## FÖRBÄTTRINGAR PÅ FREEWHEEL

### Förbättringar på Freewheel

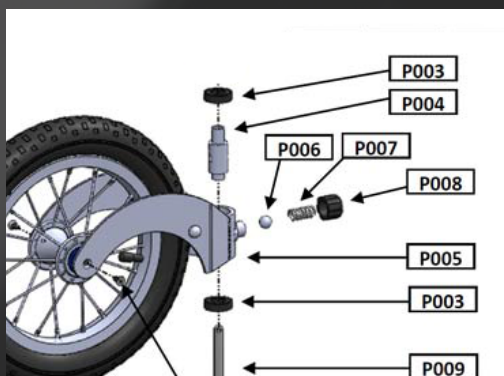
Svart nav= ny version

Kromat nav= äldre version

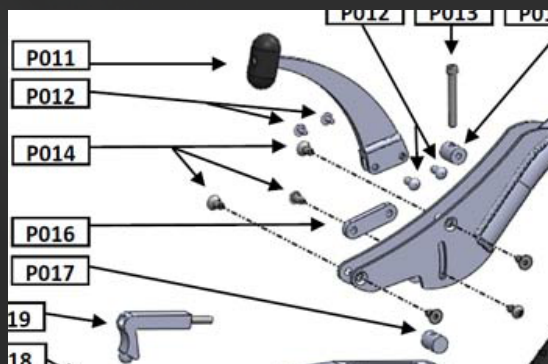
1) Kraftigare plastknopp (P008)  
Tidigare material var Delrin, nu är det bytt till glasfiber-  
armerad nylon som klarar påfrestningar mycket bättre.

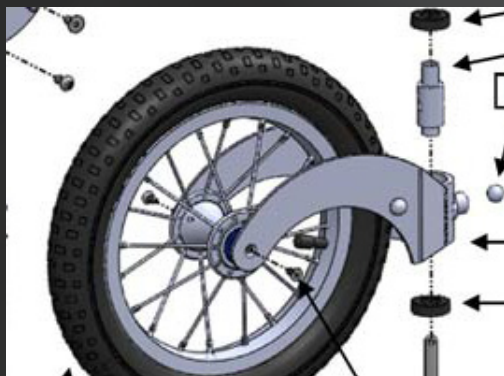
2) Alla skruvar monterade med blå Loctite  
Det gäller även skruvarna (P014, A, B och C i bruksan-  
visningen) på båda sidor av Freewheel.

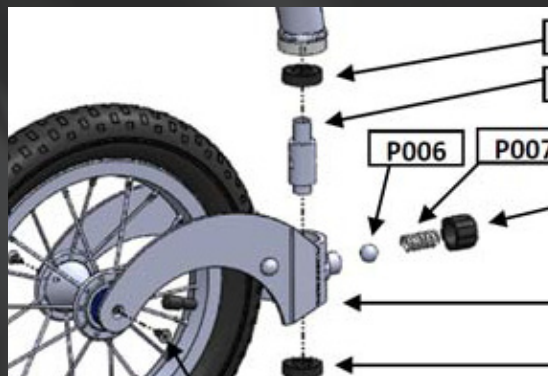
3) Förbättrat hjul  
Detta inkluderar ny konstruktion av hjulaxeln, nya  
förseglade hjullager, ny legering i navet och rostfria  
stålekrar. Dessa förändringar ger förbättrat korri-  
sionsskydd och underlättar underhållet. Hjulet rullar  
bättre och får längre livslängd.
